Prot. 193/15 S.N.

**OGGETTO:** Sistema Mercurio e apparato rilevazione "Scout Street" – Pericolosa riduzione della visuale esterna per l'equipaggio – Richiesta intervento.

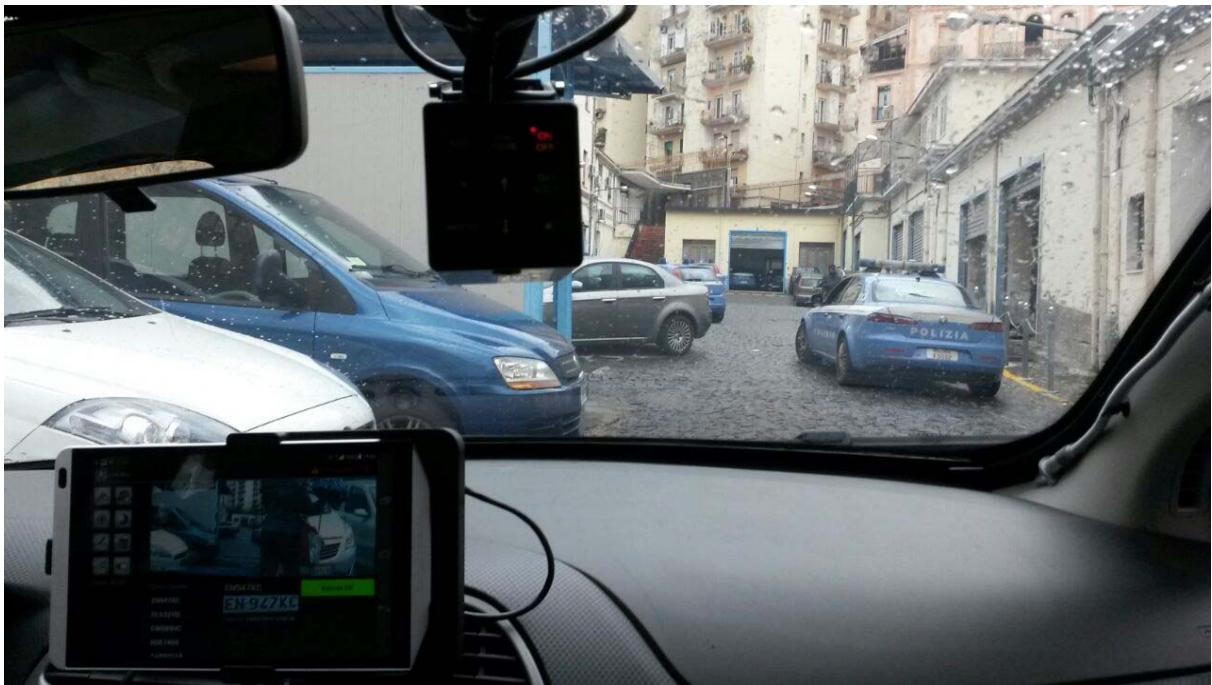
La struttura provinciale di Salerno ha segnalato a questa Segreteria Nazionale una problematica relativa all'installazione, a bordo dell'autovettura Fiat Brava, del sistema "Scout Street" a causa del quale viene notevolmente ridotta la visuale esterna da parte dell'equipaggio, come risulta dalla foto sottostante.

Risulta evidente come, l'autista dell'auto si trovi dinanzi a nuovi ed estesi punti ciechi causati dalle apparecchiature presenti sul cruscotto, sulla cui collocazione non è stato, evidentemente, considerato in alcun modo l'impatto della strumentazione sulla visuale dell'equipaggio, che, non dovrebbe essere necessario ricordarlo, è composto da due Operatori.

L'unica soluzione possibile per limitare un serio e costante pericolo per il personale è lo spostamento del sistema "Scout Street" sul cruscotto, dietro al tablet.
